设计修改变更单

工程名称：江苏索普化工股份有限公司气化厂板框带滤机改造项目

专业：建筑

主项名称		主项号	202201-72J02/0
工段或单体名称		图号

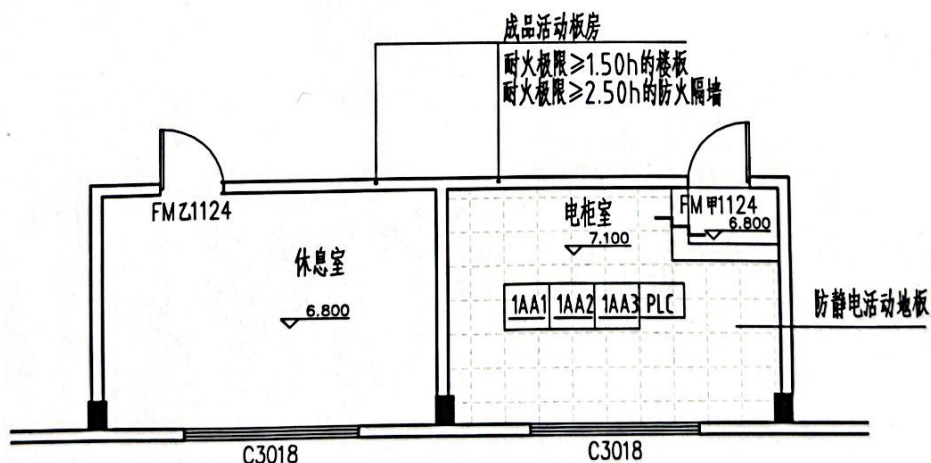
1. 根据业主要求，修改成品活动板房做法，具体做法如下：

1. 墙体采用纤维增强硅酸盐板复合墙体，详见07J905-1,第8页外墙3。
2. 相接钢柱用纤维增强硅酸盐板包覆，参见07J905-1,第22页节点1。
3. 顶板与外墙空隙用纤维增强硅酸盐板防火吊顶封闭严实，选用07J905-1,第16页吊顶5。
4. 电柜室在原有楼面上做300高防静电活动地板。
